2. Rapport de présentation

Modification simplifiée n°1 du Plan Local d'Urbanisme Intercommunal de Paris Terres d'Envol

- PLUi approuvé par le Conseil de Territoire du 07 juillet 2025

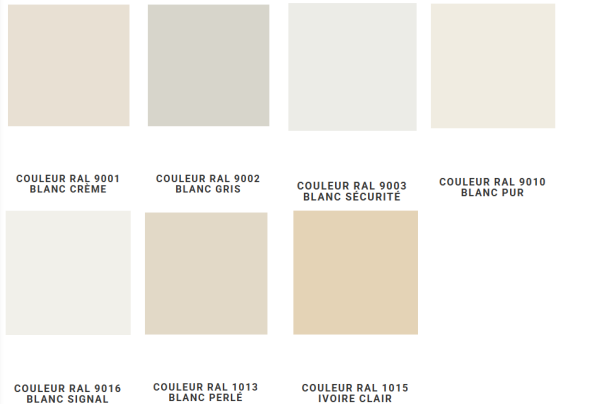
Objet de la modification			
<p data-bbox="138 504 539 707">MODIFICATION D'UNE DISPOSITION CONCERNANT L'IMPLANTATION DES CONSTRUCTIONS PAR RAPPORT AUX LIMITES SEPARATIVES EN ZONE U3 (MIXTE)</p> <p data-bbox="138 735 539 823">Mise en cohérence du dispositif réglementaire de l'indice 2-N</p>			
Justification			
<p data-bbox="138 935 539 1238">Il est plus opportun et cohérent d'appliquer une même règle à l'ensemble des secteurs de la zone U3. La référence à « s'inscrire dans l'émergence de la construction existante » ainsi que l'ajout de limites de hauteur spécifiques génèrent de la confusion et nuisent à la lisibilité de la règle. La rédaction est donc ajustée en cohérence avec l'indice 2-M de la même zone.</p>

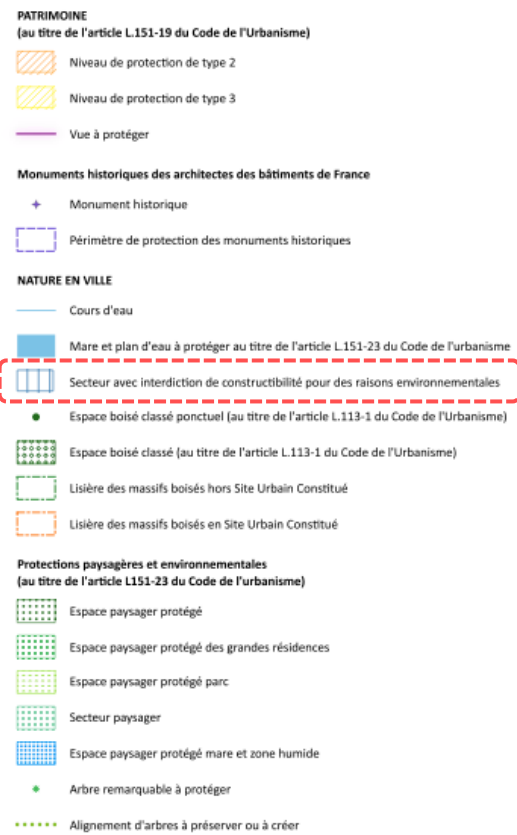
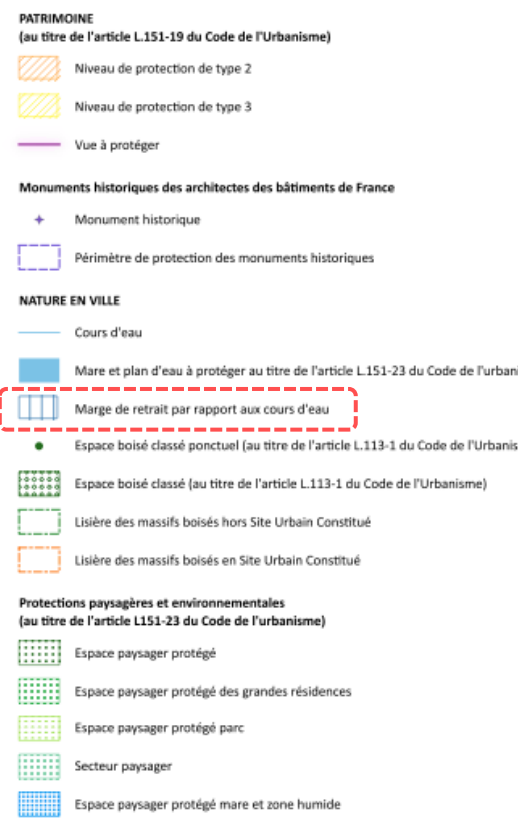
<p data-bbox="188 443 456 467">Objet de la modification</p> <p data-bbox="152 507 443 675">MODIFIER LA LÉGENDE « SECTEUR AVEC INTERDICTION DE CONSTRUCTIBILITÉ POUR DES RAISONS ENVIRONNEMENTALES »</p> <p data-bbox="152 711 450 791">Modification de la référence réglementaire liée à cette disposition.</p>			
<p data-bbox="250 855 389 879">Justification</p> <p data-bbox="152 922 465 1018">Modification de la référence réglementaire de la servitude de localisation pour renvoyer au bon article du Code de l'urbanisme.</p>

N°	Pièce(s) concernée(s)
LBM13	3.2 OAP Sectorielles

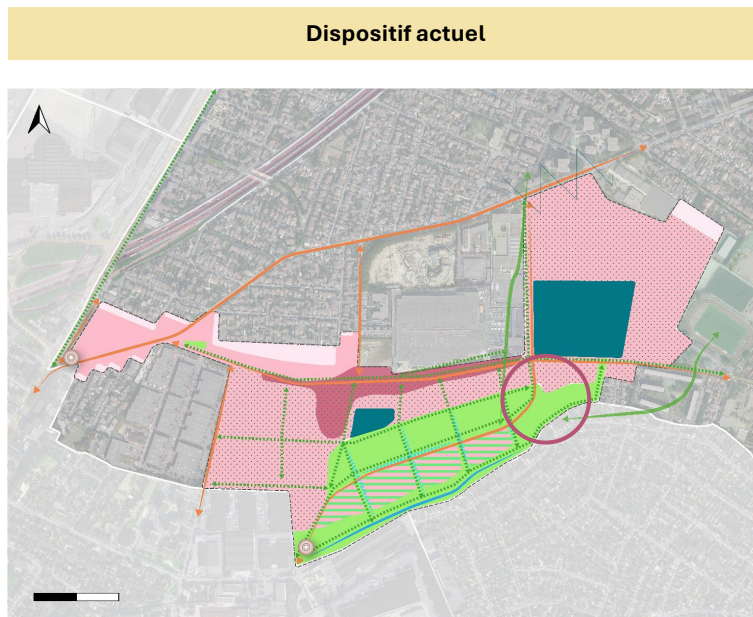
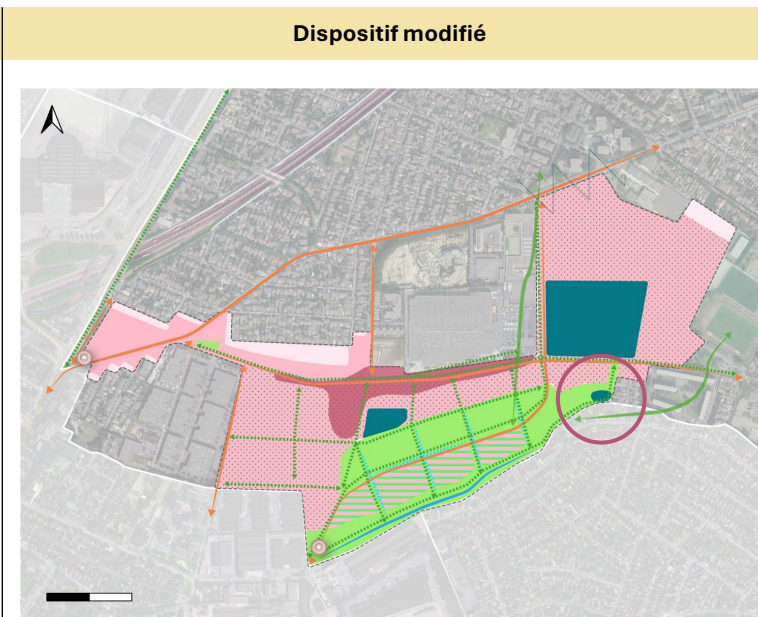
OAP LA MOLETTE

Modification de l'OAP intégration des ouvrages techniques de la Société des Grands Projets (SGP)

Cette modification de l'OAP a pour objet de permettre la réalisation des ouvrages techniques de la SGP. Cette demande avait été formulée par la SGP dans son avis émis lors de la phase de consultation des personnes publiques associées (PPA) dans le cadre de la procédure d'élaboration du PLUi, mais n'avait pas été intégrée au dossier approuvé en Conseil de territoire. La présente modification vise ainsi à corriger cette erreur matérielle.

LEGENDE DE L'OAP GRAPHIQUE QUARTIER DU MARCHÉ

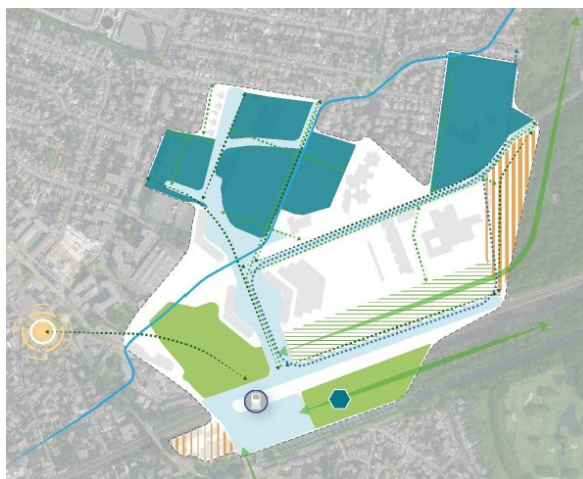
Correction d'une erreur matérielle dans la légende lors de l'export du document 3.2 en format PDF.

Extrait de la délibération de la « taxe d'aménagement majorée – Centre gare 2024 » :

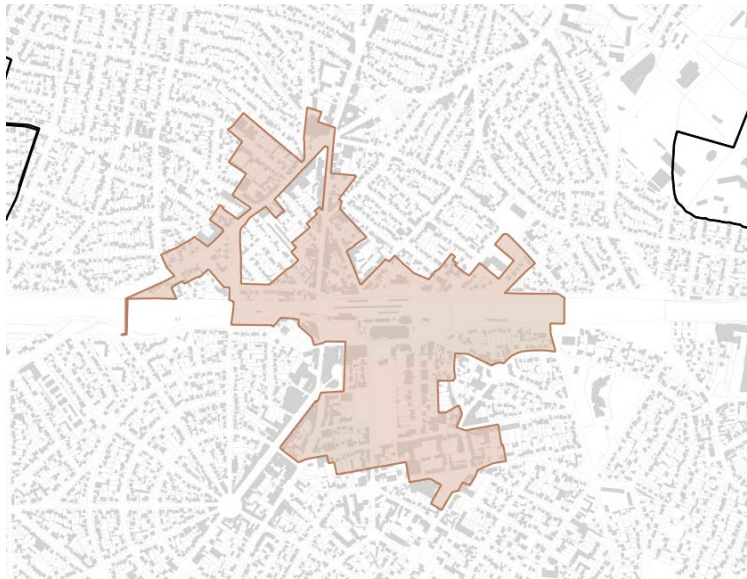
Mise à jour de la carte et annexes aux délibérations avec plan ajoutés

Ajout d'annexes aux délibérations avec les parcelles indiquées et le périmètre du secteur en question.

MISE A JOUR D'UN PERIMETRE DE SURSIS A STATUER

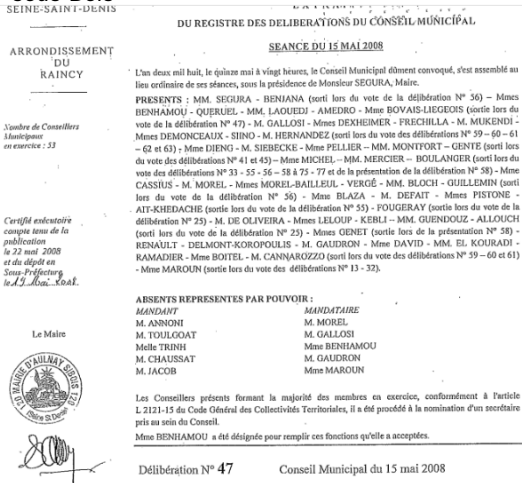
Mise à jour du périmètre de sursis à statuer du secteurs Val Francilia aux annexes informatives communales d'Aulnay-sous-Bois et de la délibération l'instaurant.

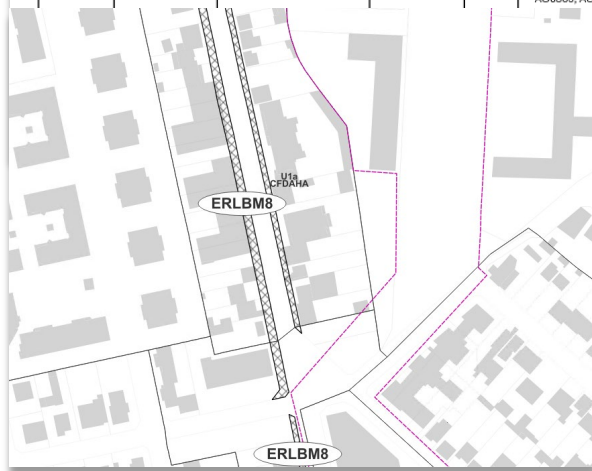
Suppression de la parcelle AO 179 de l'ERLBM8 dans le tableau des emplacements réservés

Le tableau des emplacements réservés est ajusté pour le rendre cohérent avec l'ajustement du document graphique.
